本町まちづくり懇談会ニュースレター

◆ 第13回本町地域づくり懇談会を開催しました。(平成29年10月10日)

【ポケットパーク計画(案)】

【ポケットパーク配置図】

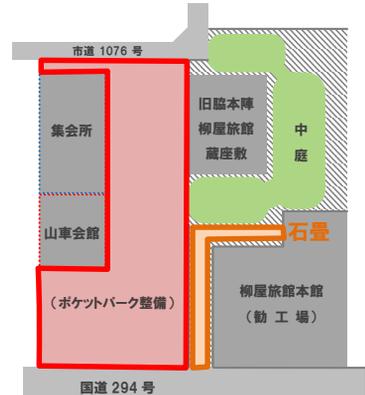
- 石張り舗装は、段差やガタつきの問題がある。
- 屋台の出し入れ時に御輿の車輪で破損する可能性があるため、補修しやすいほうがよい。白河市内で実績のある楽蔵か乙姫桜プロムナードの舗装がよい。

- ポケットパークは基本的にオープンスペース。
- 北側の市道への通行も確保する必要がある。又、まちの拠点であり、勤工場などの隣接地の利用方法が決まってから作っても遅くないのではないか。
- 旧脇本陣の石畳も資源である。見えなくするのはもったいない。
- 地元で塗装業者も居るため地元で管理するためには、防犯上勤工場側に板塀が欲しい。屋台会館側はなくて良い。
- ※市と県で調整していく。

- 車止めを撤去・設置する手間や、保管するスペースなどの課題があるため、利用方法により容易に移動できる柵タイプとしたい。

- 駐車スペースを狭くしないように、高札場の基礎囲いは付けないこととしたい。
- 車の駐車配置は、利用しながら地元で検討していきたい。

○防犯上、上から照らす街路灯が欲しい。

○四辻交差点の拡幅工事で街路灯が1基不要となる。商店街の所有だが、ポケットパークで再利用することも可能か？ →再利用は可能です。

○若手は欲しいと言っている。草刈り等の日常的な管理を考えると不要と思うが、町内会で検討し回答する。

○道路元標に「奥州白河宿公園」と表示して欲しい。

○屋台会館前だと御輿の出し入れに支障がでない位置として欲しい。
